改善箇所説明図

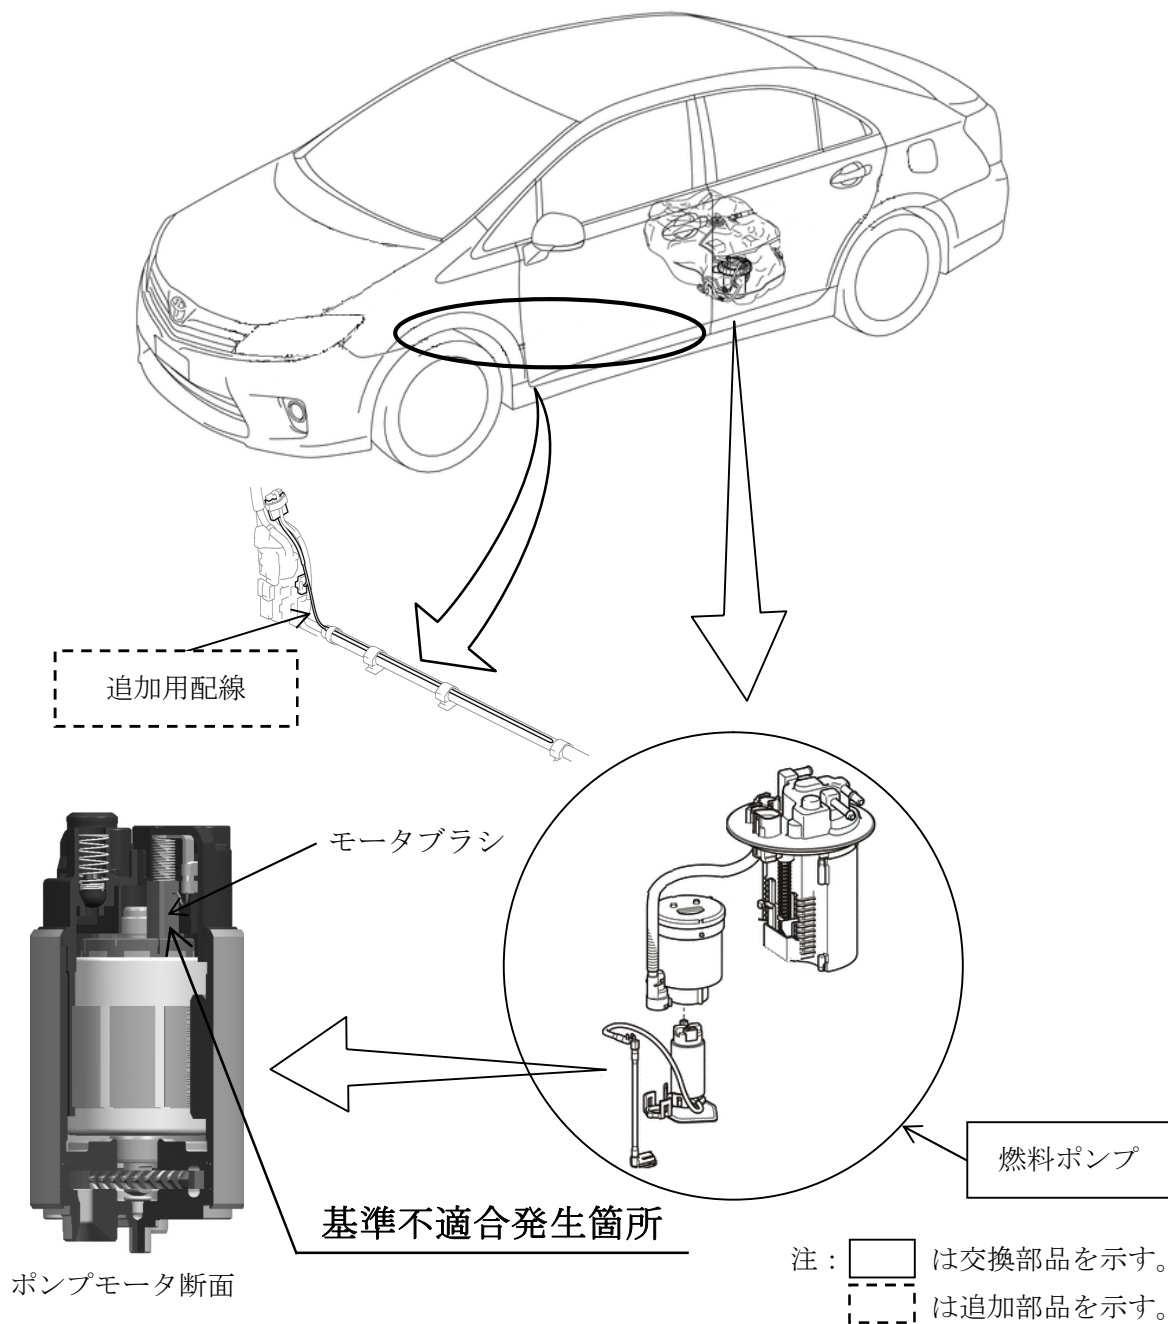
ハイブリッド車の燃料ポンプにおいて、ポンプモータの回転数の設定が不適切なため、モータブラシが振動をおこし、早期に摩滅することがある。そのため、警告灯が点灯するとともに、燃料が供給できず、エンジンによる走行ができなくなり、走行不能に至るおそれがある。

全車両、ポンプモータの回転数を適正化するために対策用の配線を追加するとともに、燃料ポンプを新品と交換する。
